Determinazione dirigenziale	n. DET-AMB-2024-7219 del 31/12/2024
Oggetto	Oggetto: D.Lgs. n. 152/06 e s.m.i. articolo 29-nonies - Zincatura Bravi S.r.l. con sede legale e stabilimento in Via Augusto Righi n. 11 in Comune di Forlì - modifica non sostanziale di AIA.
Proposta	n. PDET-AMB-2024-7522 del 31/12/2024
Struttura adottante	Servizio Autorizzazioni e Concessioni di Forlì-Cesena
Dirigente adottante	Michele Maltoni

Oggetto: D.Lgs. n. 152/06 e s.m.i. articolo 29-nonies - Zincatura Bravi S.r.l. con sede legale e stabilimento in Via Augusto Righi n. 11 in Comune di Forlì - modifica non sostanziale di AIA.

- 3 la **Fig. 2 - Schema unifilare funzionamento depuratore** viene sostituita con la seguente:

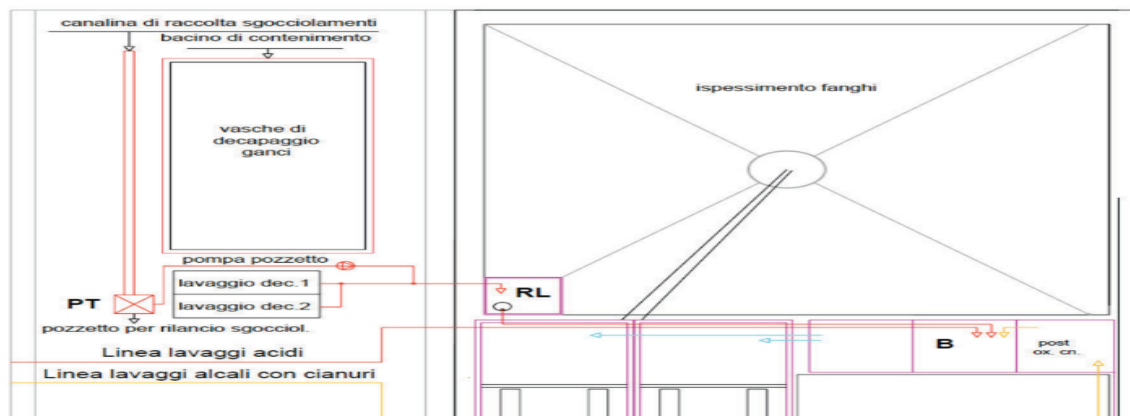
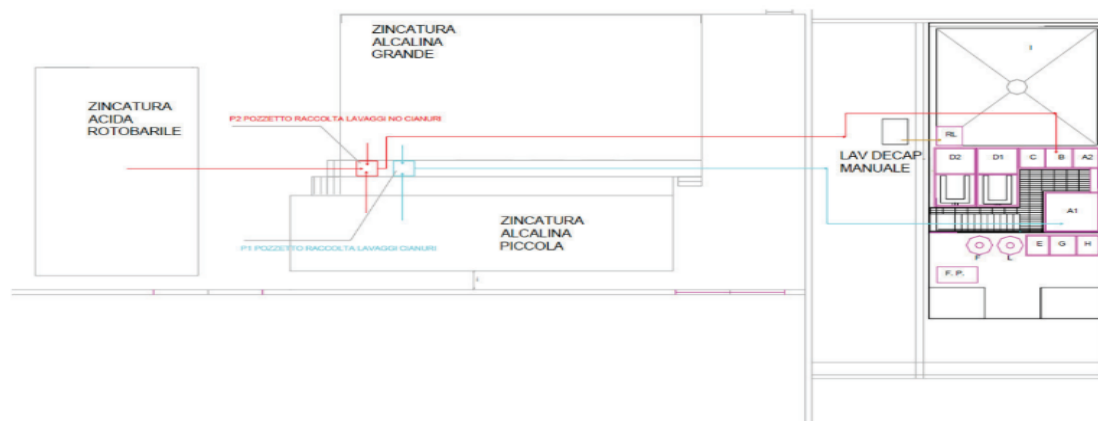
- sostituire l’immagine posta sotto il §Fig. 2 - Schema unifilare funzionamento depuratore con la seguente:

sostituire l’immagine posta sotto il §Fig. 3 - Collegamento impianti al depuratore con la seguente:

- inserire sotto il §Fig. 3 - Collegamento impianti al depuratore la seguente immagine:

4 sotto la dicitura **Fig. 3 - Collegamento impianti al depuratore** viene sostituita la figura presente e viene aggiunta una immagine nuova, come segue:

- la Fig. 2 - Schema unifilare funzionamento depuratore viene sostituita;
- sotto la dicitura Fig. 3 - Collegamento impianti al depuratore viene sostituita la figura presente e viene aggiunta una immagine nuova;
